改善箇所説明図

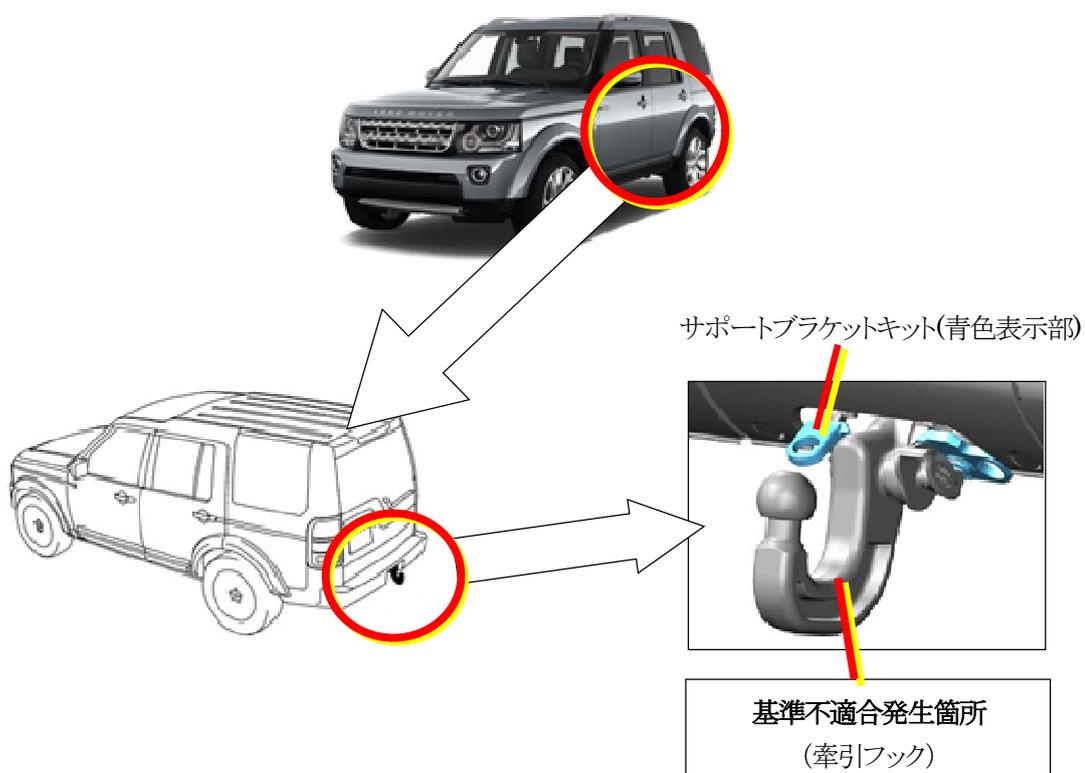
基準不適合発生箇所

純正アクセサリーの牽引フックにおいて、設計検討が不十分なため、車両受側の中で遊びがあるものがある。そのため、車両牽引時の走行等の振動により、牽引フック取付け部でがたが発生して牽引フックが摩耗し、最悪の場合、被牽引車両が外れるおそれがある。

注： は、追加部品(青色表示部)を示す。

改善の内容

全車両の使用者に対し、サポートブラケットキットを配布する。なお、サポートブラケットキットの装着は使用者にて行う。
